**Oggetto:** Consorzio Intercomunale C.I.V.E.T.A. - Complesso impiantistico IPPC ubicato in loc. "Valle Cena" di Cupello (CH) – AIA DPC n. 026/02 del 23/07/2015 – Società Cupello Ambiente - AIA n. DPC 026/153 del 05/07/2016 - **Rif. nota Cupello Ambiente srl prot.73/DIR del 15/04/2020: "Relazione tecnica aprile 2020 - Risposte alle osservazioni delle CdS; - Modalità operative degli interventi previsti per il biogas e la sponda". Pr. E.N. 2703 del 15/04/2020.**

**TAVOLA N°5 – REGIMAZIONE  
ACQUE CUPELLO AMBIENTE**

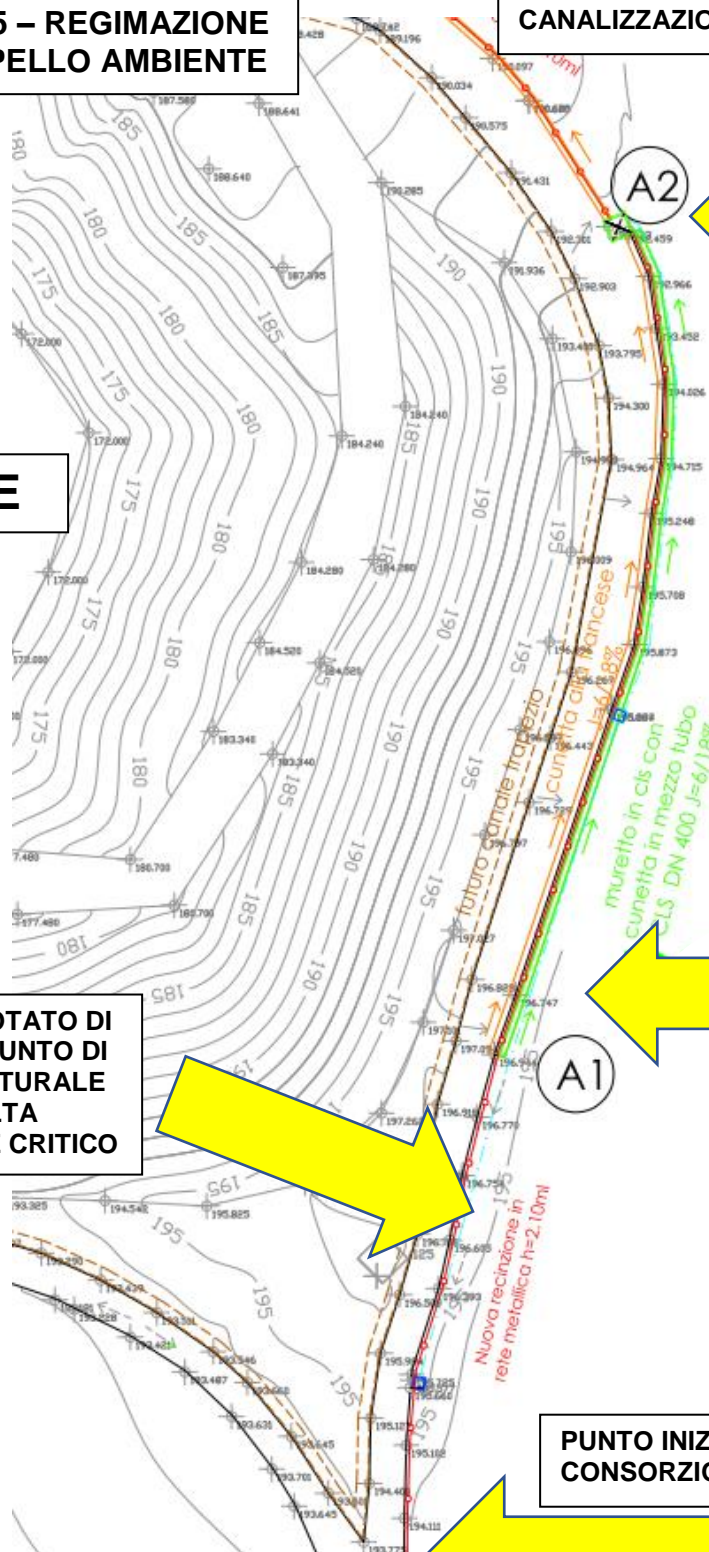
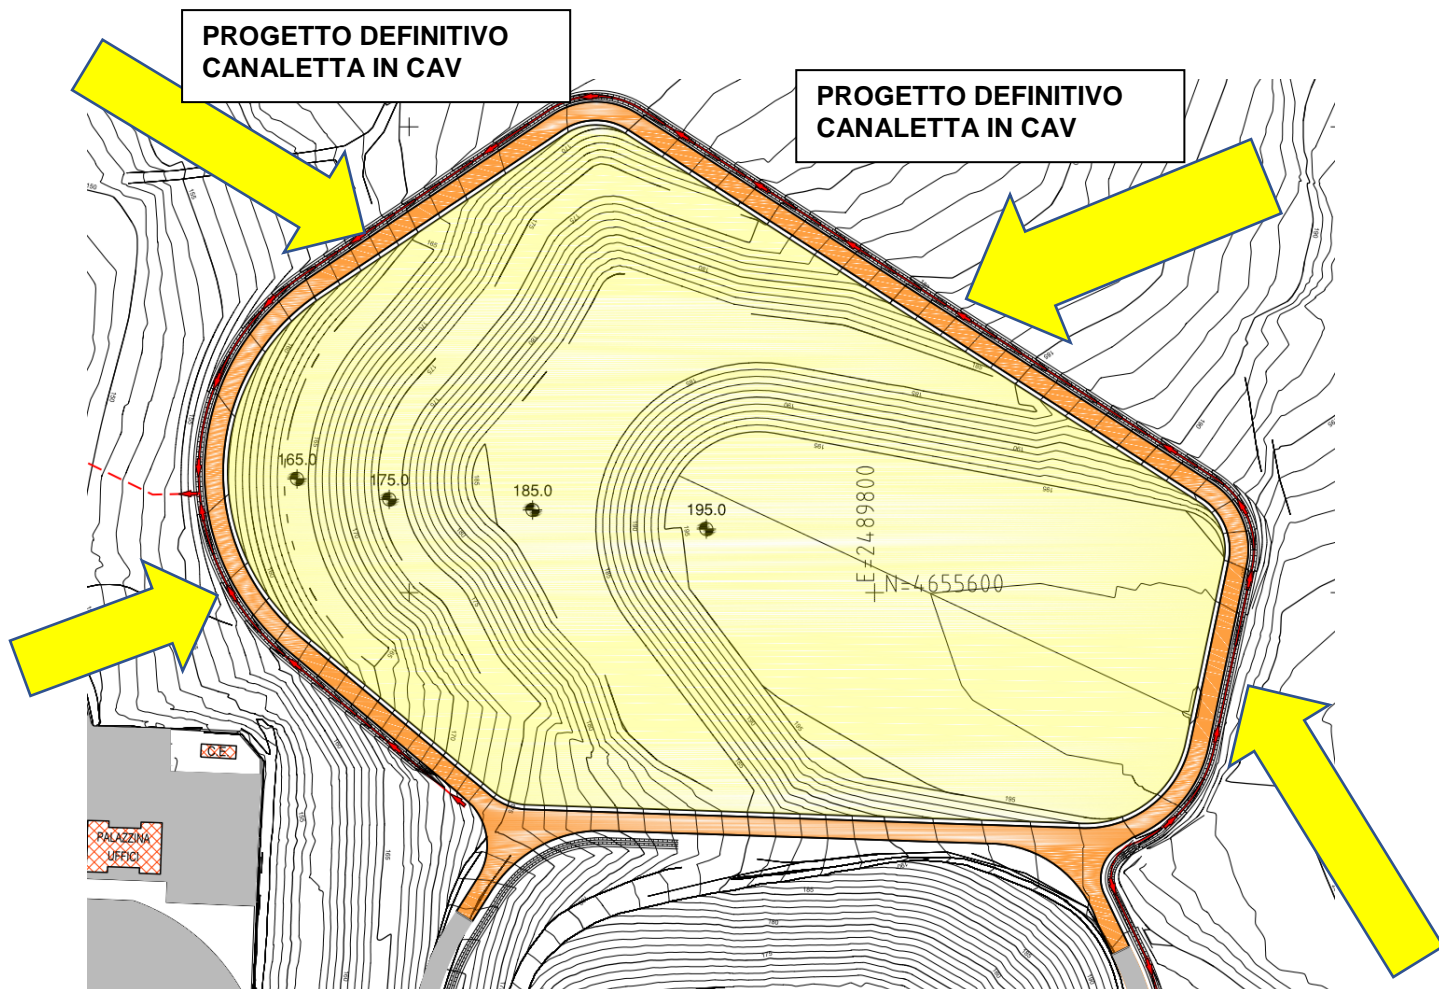
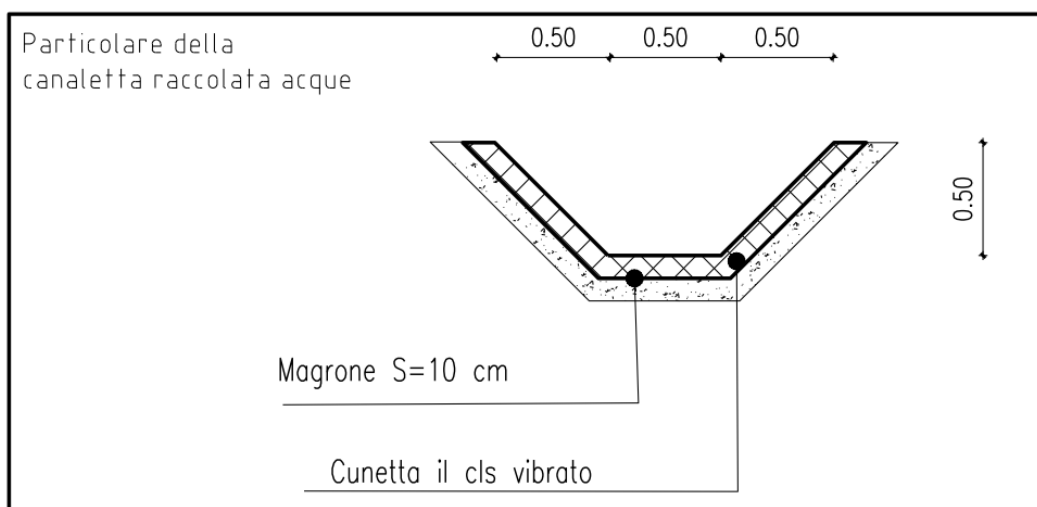
**ASSENZA TOTALE DI  
CANALIZZAZIONE**

**PUNTO FINE CUNETTA IN  
MEZZO TUBO DN 400**

**TRATTO NON DOTATO DI  
CANALETTA – PUNTO DI  
COMPLUVIO NATURALE  
CHE RISULTA  
MAGGIORMENTE CRITICO**

**PUNTO INIZIO CUNETTA  
IN MEZZO TUBO DN 400**

**PUNTO INIZIO CANALETTA CLS  
CONSORZIO ESISTENTE**

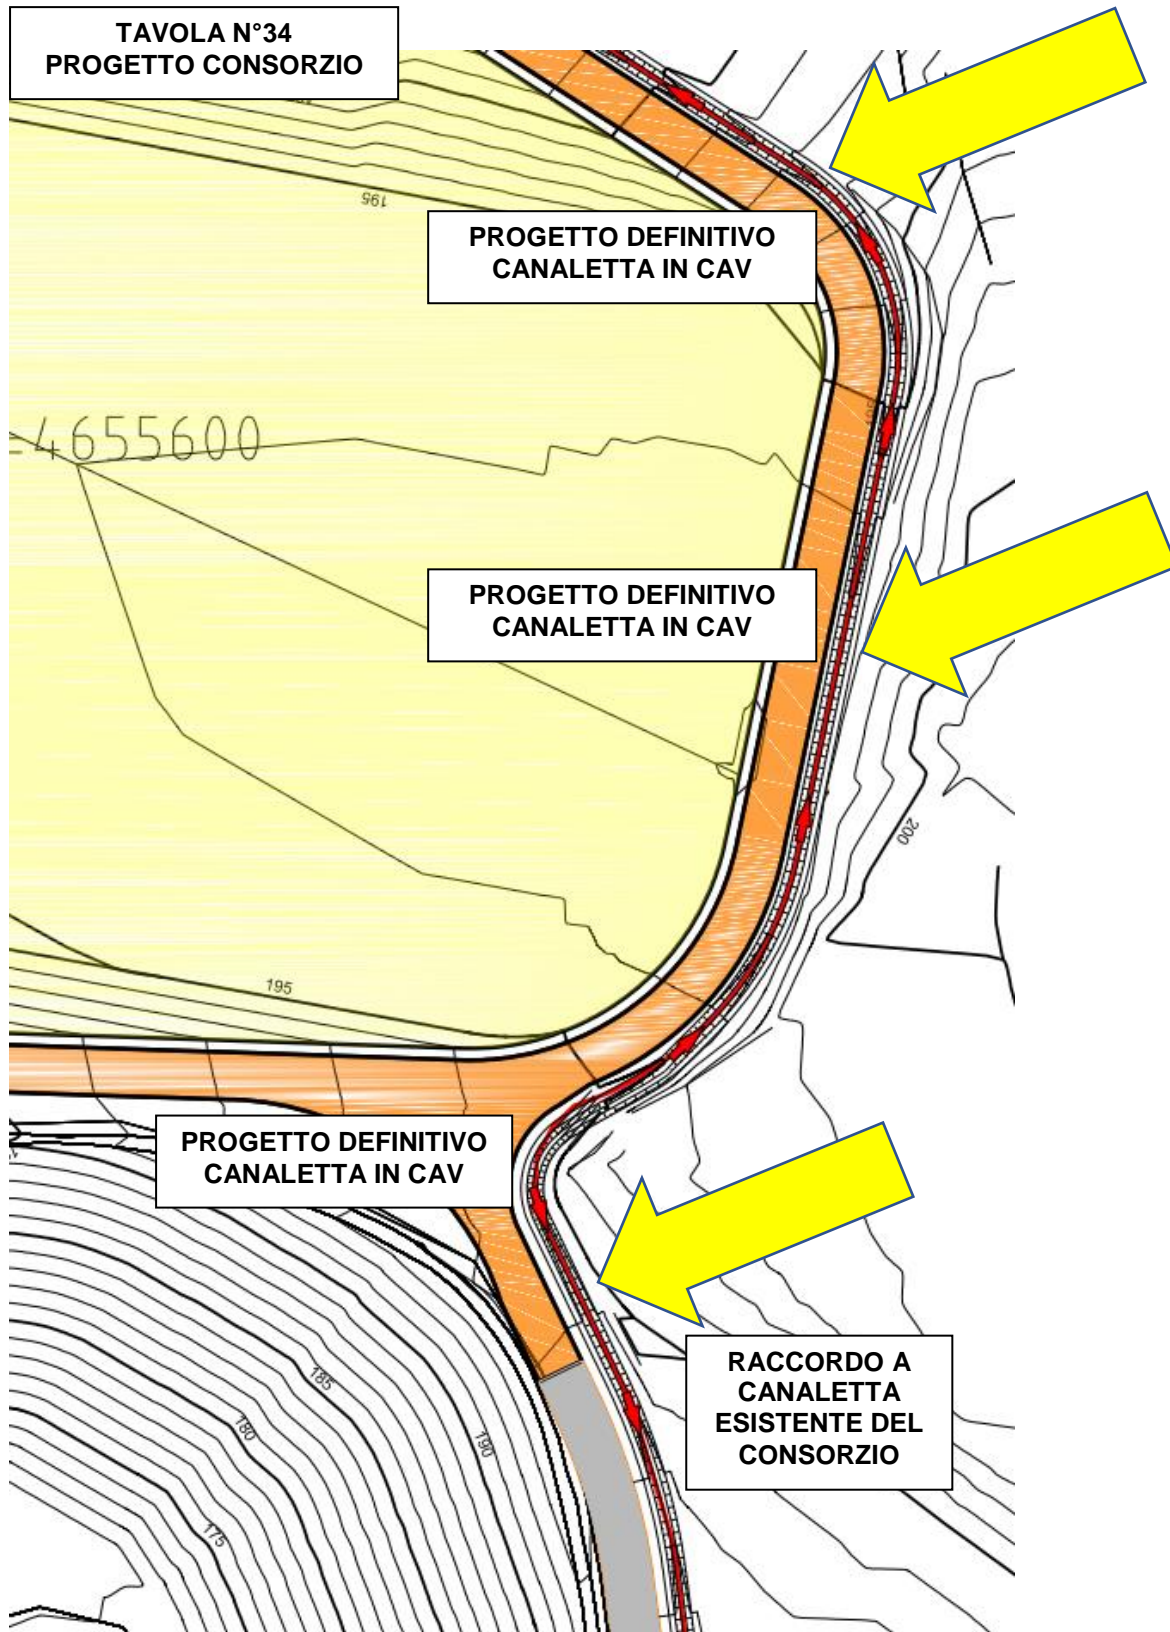
IL **PROGETTO DEFINITIVO** PREVEDEVA LA PRESENZA DI UNA CANALETTA DI MONTE E LATERALE RACCORDATA DA UNA PARTE ALLA RETE CONSORTILE ESISTENTE E DALL'ALTRA LUNGO IL BORDO DELLA DISCARICA DA MONTE A VALLE

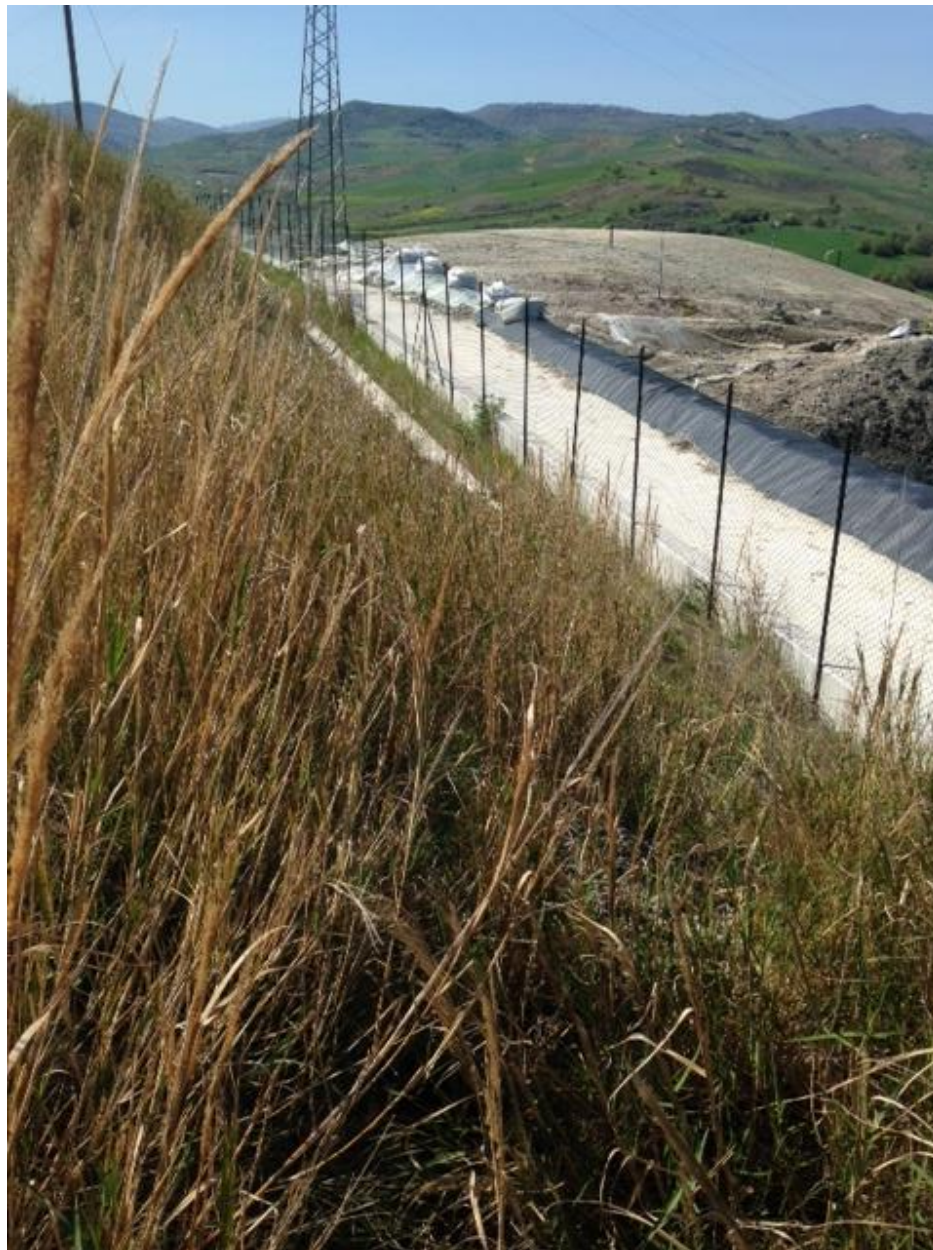
**QUI SI VEDE IL TRATTO NON RACCORDATO**

NEL PUNTO SOPRA INDICATO LA CANALETTA IN CLS DEL CONSORZIO AVREBBE DOVUTO RACCORDARSI A QUELLA DELLA DISCARICA 3, IN PARTICOLARE AL PUNTO A1

TALE PREVISIONE: PROGETTO DEFINITIVO DEL CONSORZIO NON E' STATA SODDISFATTA E TRA IL TRALICCIO ENEL E L'INIZIO DEL TRATTO DEL CONSORZIO LE ACQUE HANNO RUSCELLATO IN MODO INCONTROLLATO FINENDO SULLA STRADA DI INTERCONNESSIONE TRA LE DUE DISCARICHE E RIVERSANDOSI SUL TRATTO FRANATO

INOLTRE, LA CANALETTA A MEZZO TUBO REALIZZATA DA CUPELLO AMBIENTE, PARTE DAL PUNTO A1 CHE E' POSTO BEN OLTRE IL TRALICCIO ENEL

QUINDI C'E' UN'ULTERIORE ZONA CHE NON E' STATA OGGETTO DI CANALIZZAZIONE

**TRATTO NON CANALIZZATO COME DA PROGETTO DEFINITIVO**

**ECCO LA ZONA DIETRO AL TRALICCIO ENEL  
CHE NON PRESENTA CANALIZZAZIONE**
